KOMISIJAS DIREKTĪVA

ar ko tehnikas attīstībai pielāgo Padomes Direktīvu 74/483/EEK par dalībvalstu tiesību aktu tuvināšanu attiecībā uz mehānisko transportlīdzekļu ārējiem izvirzījumiem

(79/488/EEK)

Direktīvas 74/483/EEK pielikumu grozījumi

3. attēls

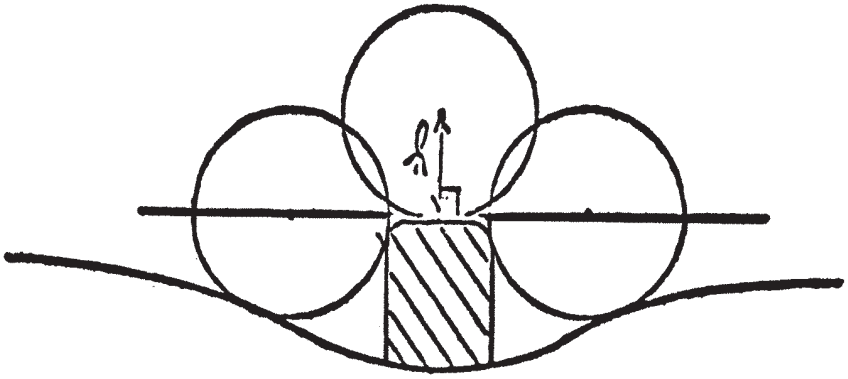
2.2. Ja izvirzījuma izmēru detaļai, kas uzstādīta uz neizliektas virsmas, nevar noteikt vienkārši izmērot, to nosaka pēc maksimālās pārmaiņas attālumā starp paneļa atskaites līniju un centru aplim ar diametru 100 mm, to pārvietojot pastāvīgā saskarē ar detaļu. Šādas procedūras pielietošanas piemērs norādīts 3. attēlā.

4. attēls

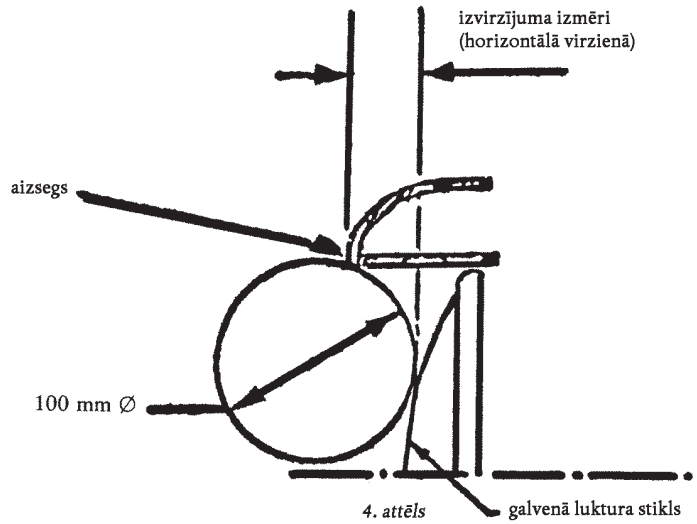
3.1. Priekšējo lukturu izvirzījumu no ārējās virsmas mēra horizontāli no saskares punkta ar apli 100 mm diametrā, kā norādīts 4. attēlā.

5. attēls

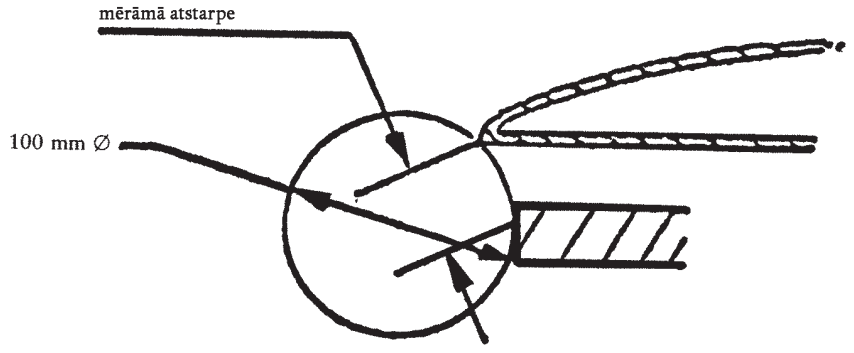
4.1. Atstarpes starp režģa detaļām nosaka kā attālumu starp divām plaknēm, kas šķērso apļa saskares punktus un kas ir perpendikulāras līnijai, kura savieno saskares punktus. Šādas procedūras pielietošanas piemēri ir norādīti 5. un 6. attēlā."
